Relatório de Fiscalização 319/2025

RELATÓRIO DE FISCALIZAÇÃO TÉCNICA DOS SISTEMAS DE ÁGUA E ESGOTO DO MUNICÍPIO DE CORUMBATAÍ

Verificação de Não Conformidades

Foto 1 - Ausência de gradeamento ou cesto peneira.

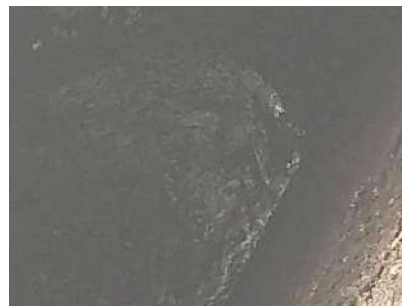
[EEE7.5] Ausência de gradeamento grosseiro

Não Conforme

Foto 2 - Ausência de gradeamento ou cesto peneira.

Subsistema	Código	Item Não Conforme	Detalhamento	Prazos
EEEB 01	EEE-7.5	Ausência de gradeamento grosseiro		Em até 180 dias
EEEB 01	EEE-7.3	Ausência de conjunto moto bomba reserva	Apenas uma bomba instalada na elevatória. Providenciar instalação ou justificar.	Em até 180 dias
EEEB 01	EEE-7.12	Ausência de manutenção, limpeza, conservação e segurança	Mato alto prejudicando acesso e manutenção.	Imediato
ETE	ETE-8.29	Ausência de manutenção, limpeza, conservação e segurança	Uma das tubulações de entrada estava aparentemente obstruída.	Em até 180 dias
ETE	ETE-8.13	DBO média de lançamento em desacordo com Decreto Estadual nº 8.468/1976 (DBO > 60 mg/L ou redução < 80%) ou não atender ao padrão de emissão estabelecido pelo órgão ambiental estadual	Conforme relatórios de análise mais recentes apresentados pelo prestador, em anexo a este Relatório de Fiscalização.	Em até 180 dias
POÇO NOSSO RECANTO	CSB-2.2	Ausência de conjunto moto bomba reserva em estoque		Em até 180 dias
